MINISTERUL
CULTELOR ȘI ARTELOR
COMISIUNEA MONUMENTELOR
ISTORICE

Bis - Catedrala - Bis. Cu. Par.
Episcopie - Roman
- 1928-947

M E M O R I U

privitor la pictura Catedralei - Episcopale din

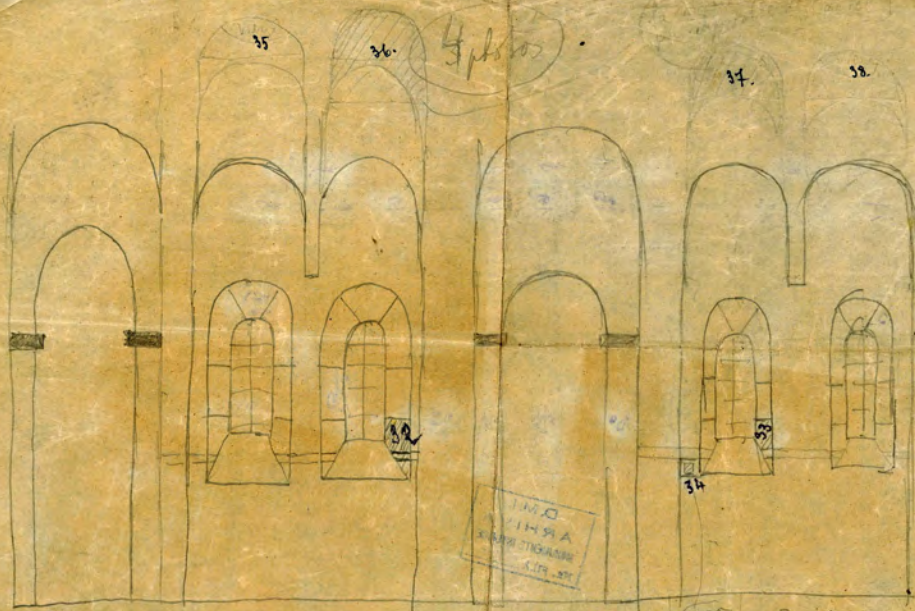
De cercetat sub podul
capsulei monumentul lui
Venerabil Rosette

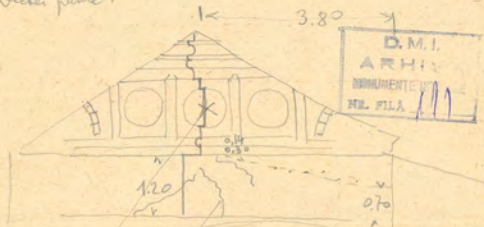
La fereastra din ax ventilația este acoperită
cu o lăscă de tablă bătută în ciuc. Mai bine se
suprime.

Partea sup. a tencușii la cozi se desface.
(la cel spre Sud.) deosemen braga în firul
reacordului de tablă.

Tencușia peste zidăria de cărămidă în
partea turlei este în lăuna parter, excentrică.

Pentru moment nu sunt fonduri.
